規格變更通知

SJ 系列 繼電器插座

茲因 SJ 系列繼電器插座部分規格有所變更，特此通知。

【生產據點的變更】

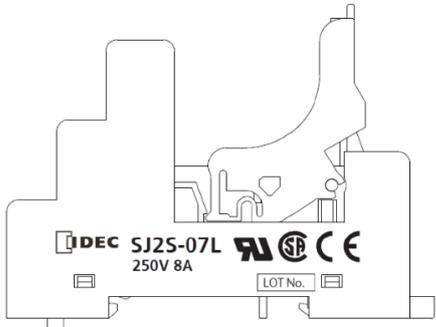
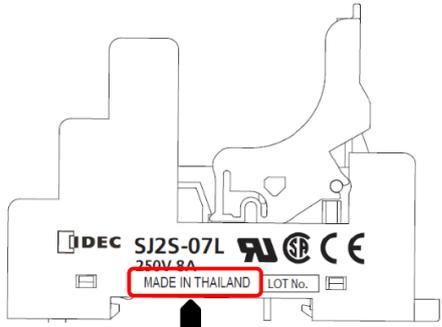
為了提高生產效率，SJ2S 型繼電器插座的生產由 IDEC 台灣工廠轉移至 IDEC 泰國工廠，因此變更原產國的標示。詳細請參考下表：
